Scheda 4.53_P: Monte Grimano Terme – Montelicciano (PU)

Deliberazione Consiglio Comunale Monte Grimano Terme n°43 del 13 dicembre 2011

Parere AdB Prot. n°221 del 21 marzo 2012

- AGGIORNAMENTO 2012 -

PIANO STRALCIO DI BACINO
PER L'ASSETTO IDROGEOLOGICO

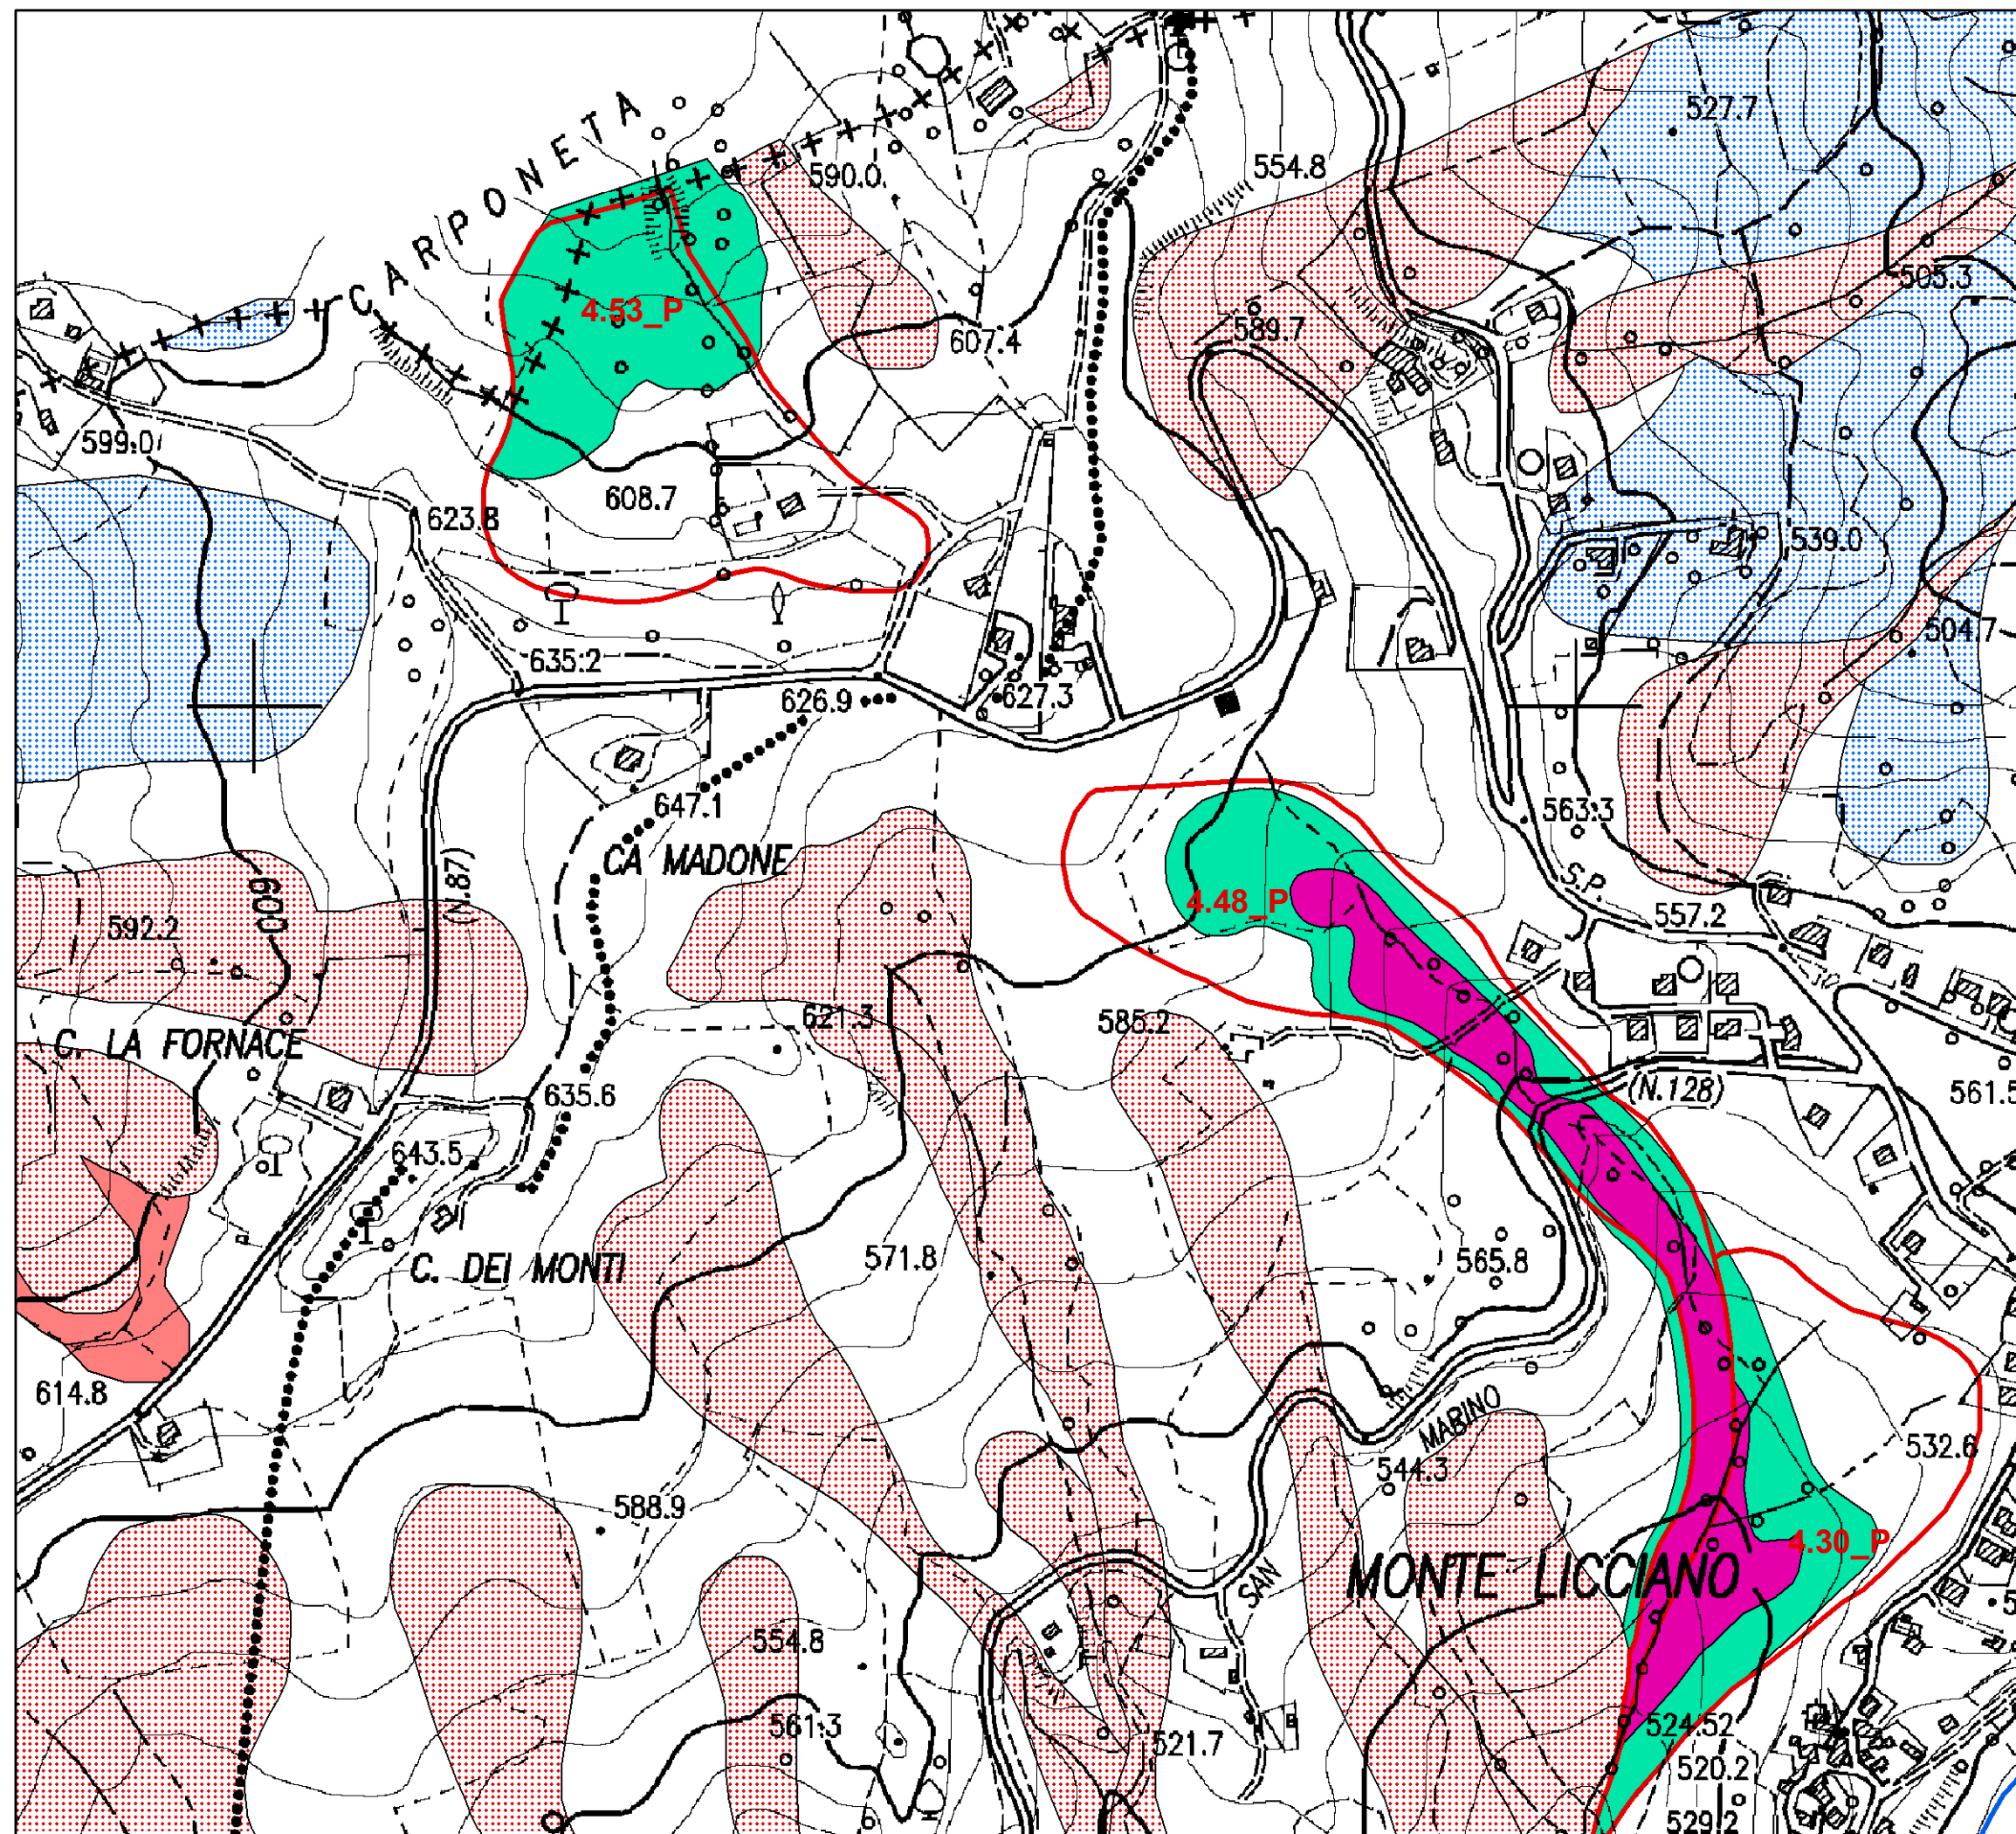
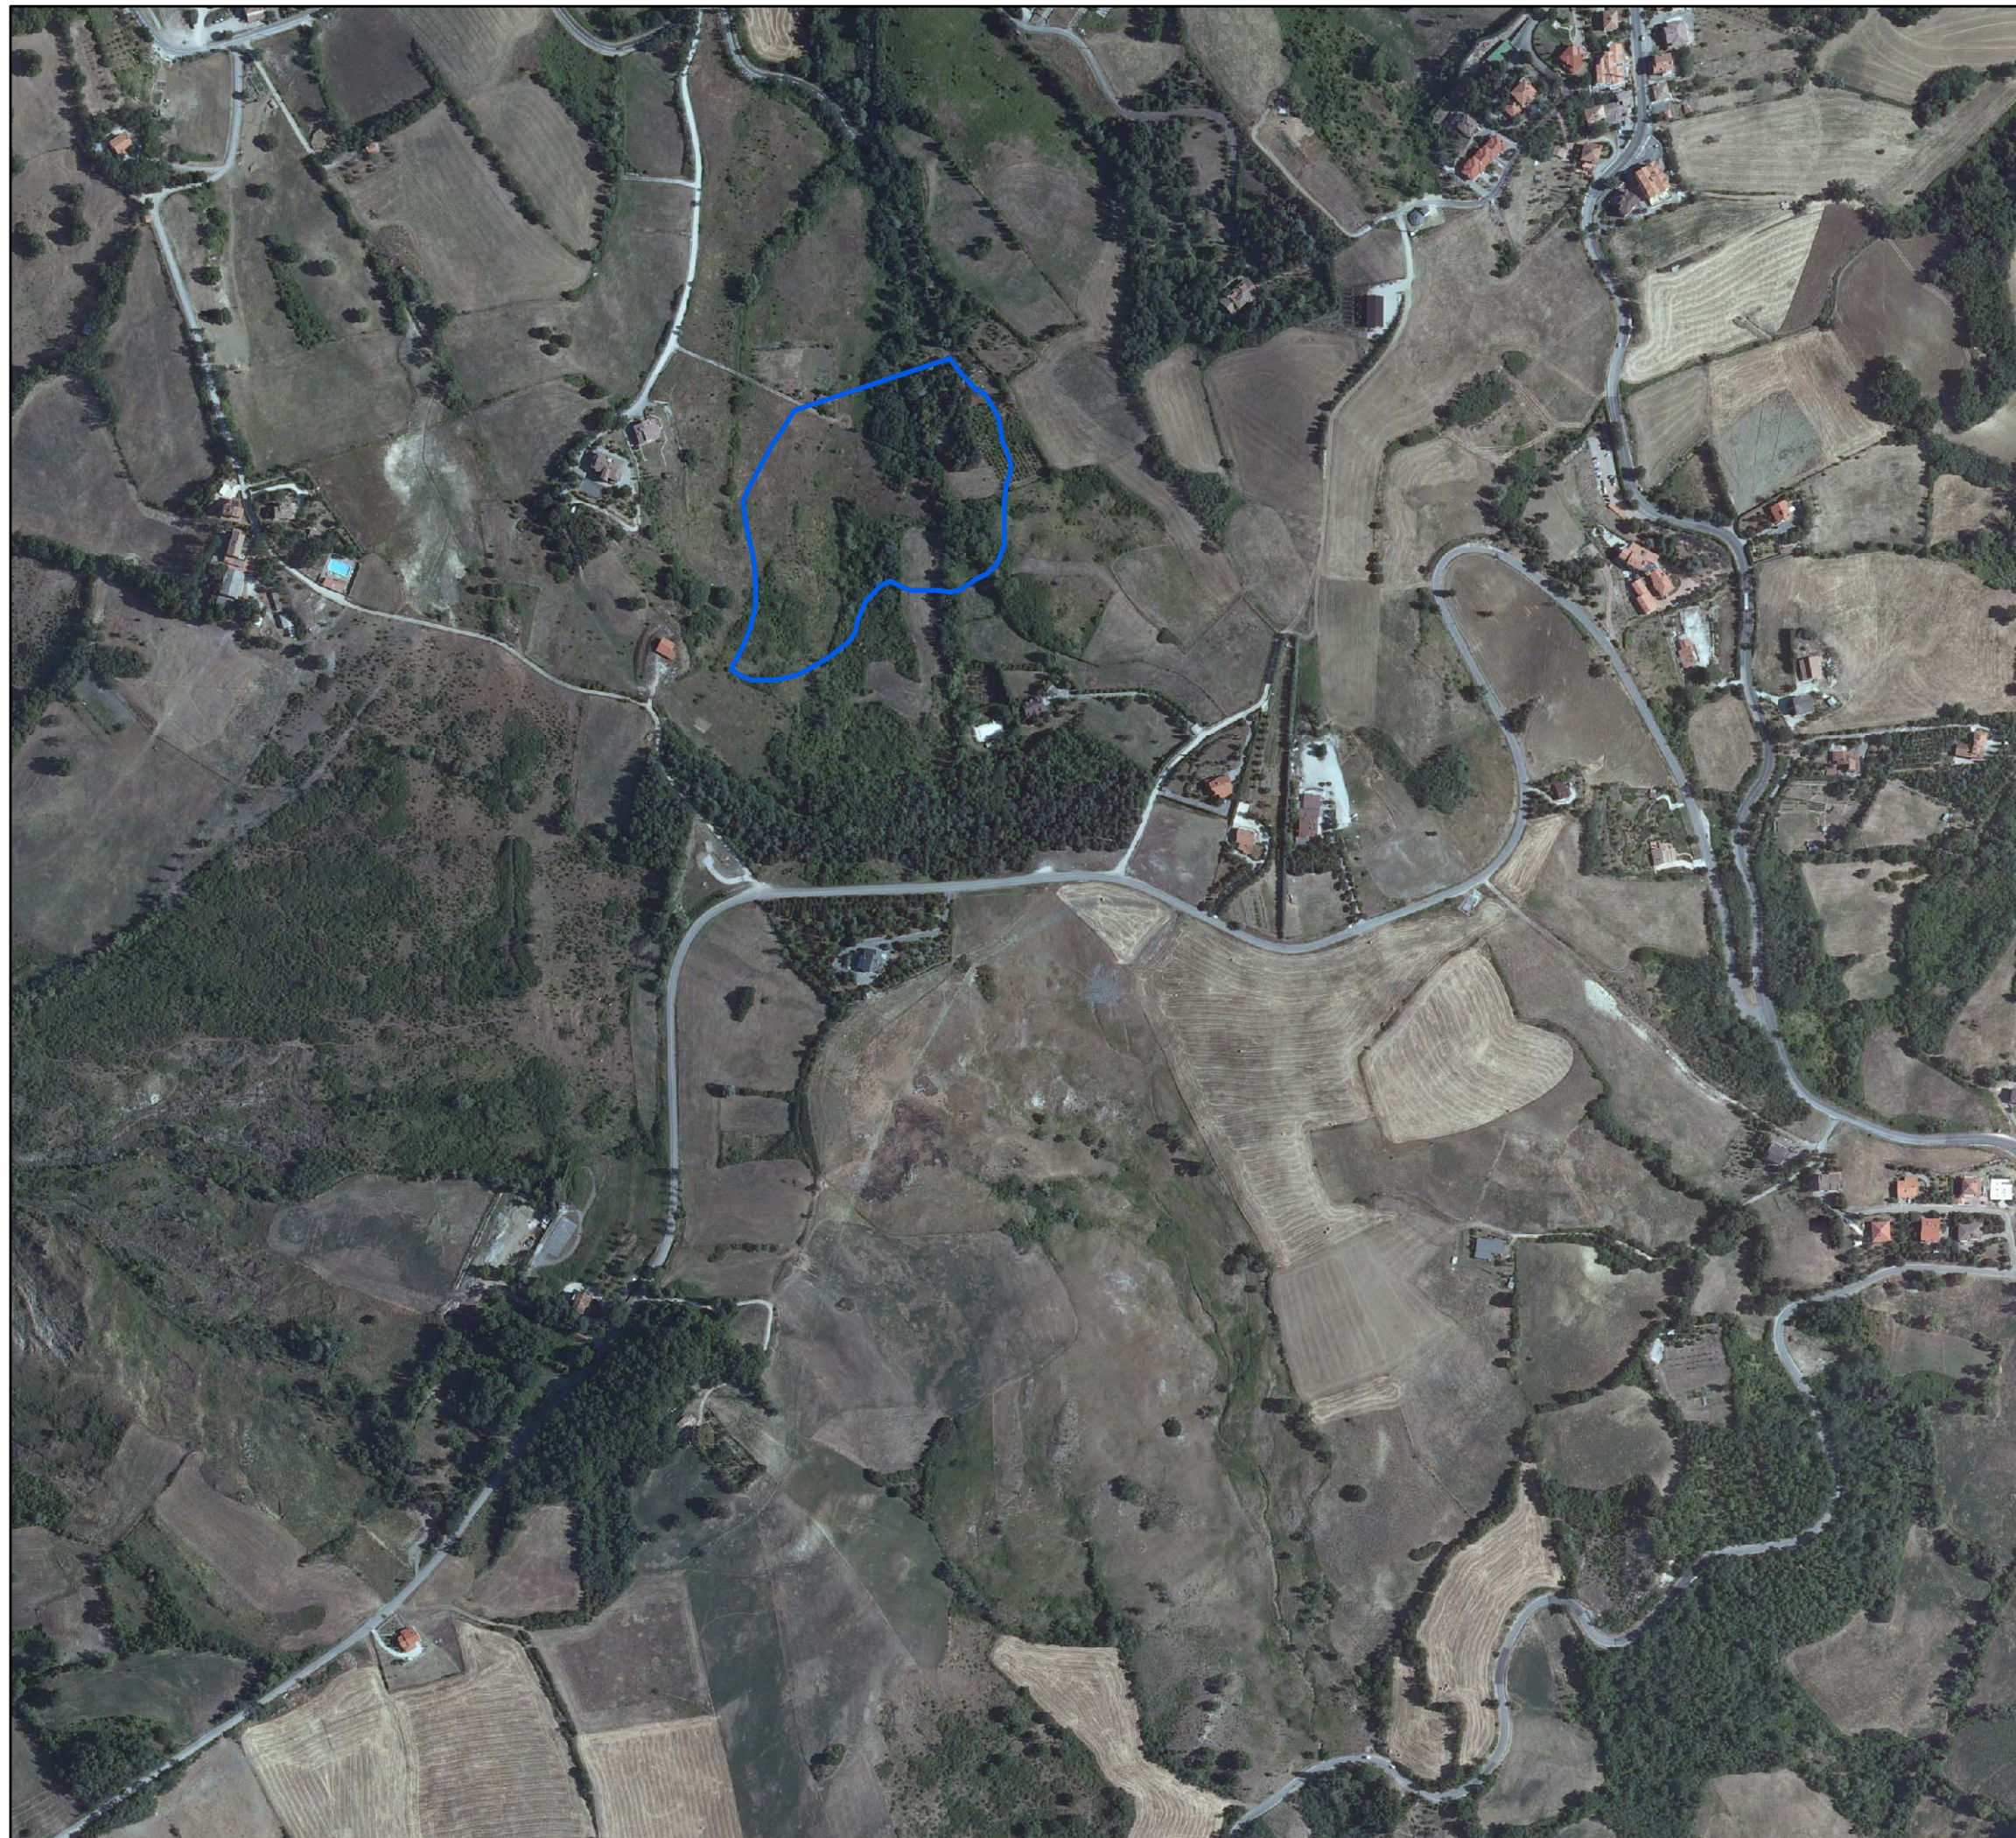
L'area oggetto di trasformazione interferisce con un dissesto attivo ed è adiacente a un altro dissesto attivo. Il versante su cui giace il dissesto è esposto a Nord fra le quote di 580 e 630 m. Il dissesto interferisce con edifici e marginalmente con la viabilità. La carta geologica Carg indica la presenza di una frana con indizi di evoluzione a1 e della formazione di Monte Morello con locale struttura a reggipoggio.

La zona medio-alta dell'area oggetto di verifica per gli elementi geomorfologici e le analisi geotecniche, non manifesta un grado di pericolosità riconducibile alle definizioni dell'art.14, 15 o 16. La porzione medio-bassa dell'area oggetto di verifica in base ad elementi e considerazioni geomorfologiche, che indicano la presenza di un ambito di dissesto superficiale diffuso, è riconducibile ad un grado di pericolosità elevato secondo la definizione dell'art.16.
